Добавление 47 — Правила № 48 ООН

Пересмотр 12 — Поправка 13

Дополнение 16 к поправкам серии 06 — Дата вступления в силу: 4 января 2023 года

**Единообразные предписания, касающиеся официального
утверждения транспортных средств в отношении установки
устройств освещения и световой сигнализации**

Приложение 1, пункт 9.22 изменить следующим образом:

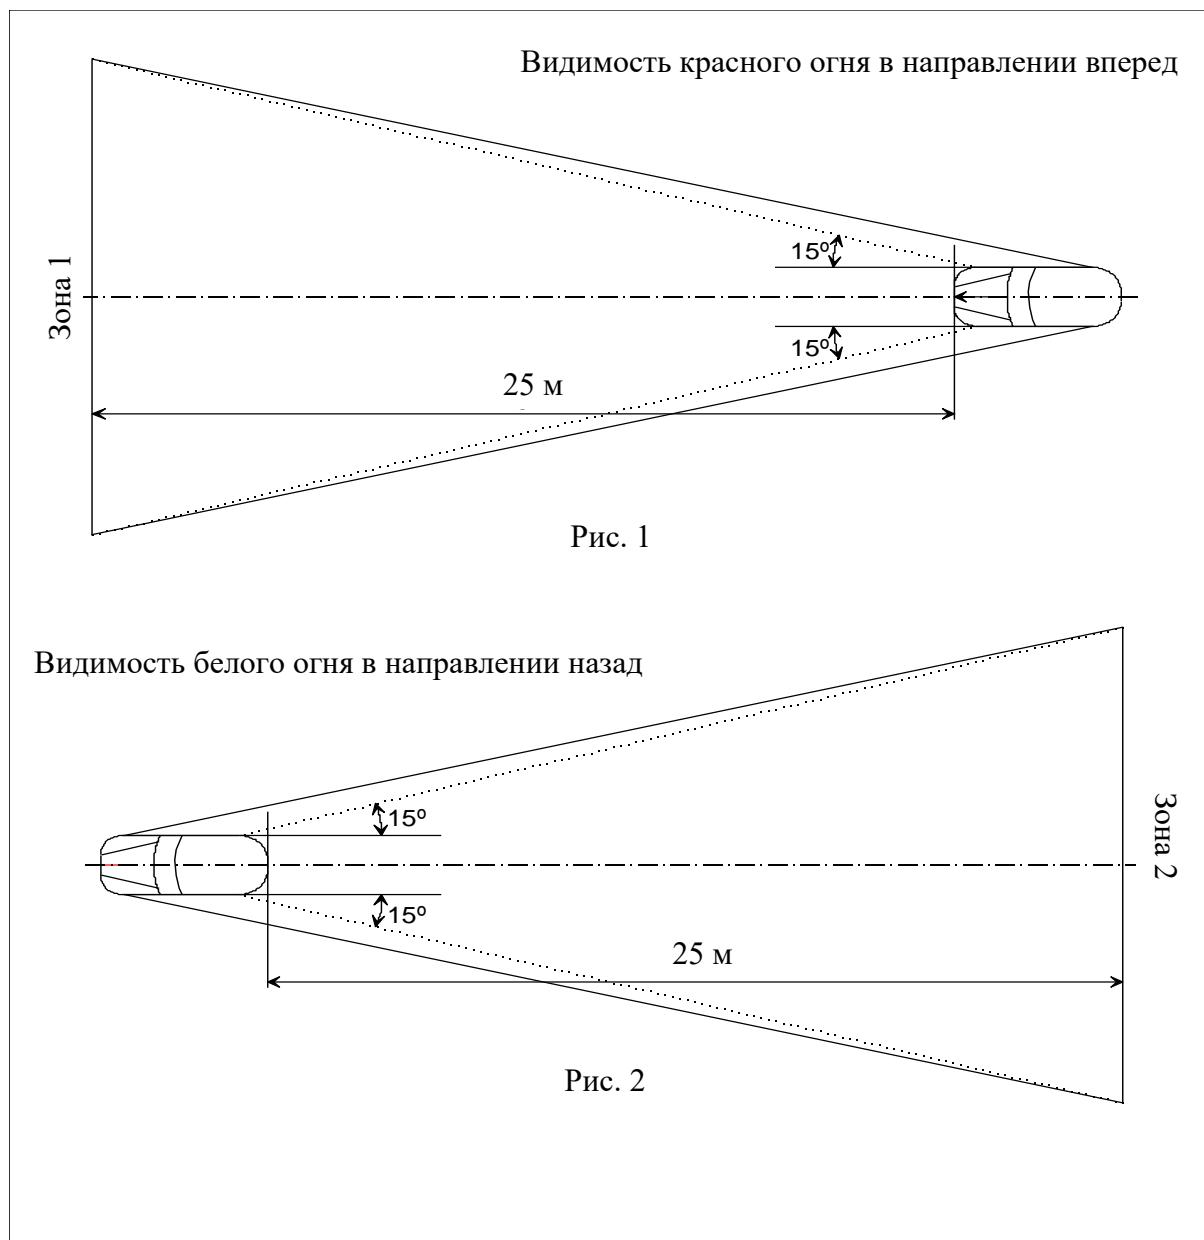
«9.22	Адаптивная система переднего освещения (АСПО):	да/нет ²
9.22.1	Дальний свет АЛДС	да/нет ²
9.22.1.1	Дальний свет АЛДС + проекция в помощь водителю	да/нет ^{2»}
